RELATÓRIO DE AVALIAÇÃO

REITORIA; JARAGUÁ DO SUL-RAU; JOINVILLE; LAGES;
CHAPECÓ; PALHOÇA-BILÍNGUE
EXERCÍCIO 2022

RELATÓRIO DE AVALIAÇÃO N.º 03/2022

Unidade/Área Examinada: Obras e Engenharia - Acessibilidade

Figura 3 - Projeto arquitetônico, proc. 23292.031375/2017-35, fls. 37v

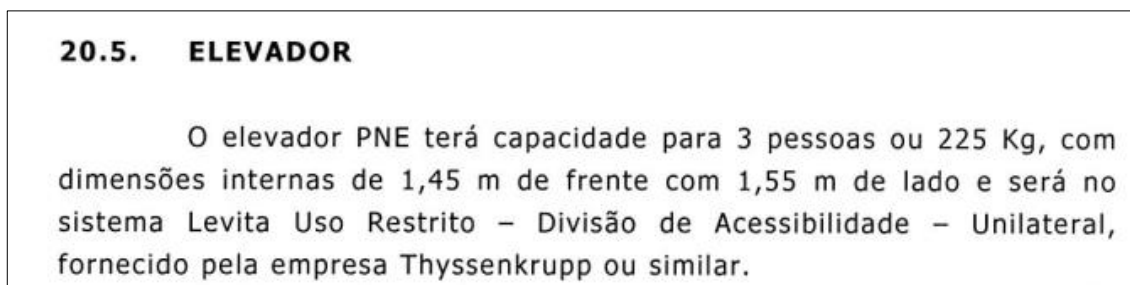
a) O elevador presente no prédio é diverso daquele previsto no projeto. De acordo com o projeto, o elevador a ser instalado no Bloco C deveria ter as dimensões de 1,45 m de frente e 1,55 m de lado (Figura 2). No entanto, nos exames de auditoria observou-se que na realidade a cabine do elevador tem as dimensões de 0,90 m de frente e 1,30 m de lado. Tais medidas, além de desrespeitarem o projeto, também estão em desacordo com a ABNT NBR NM 313:2007;
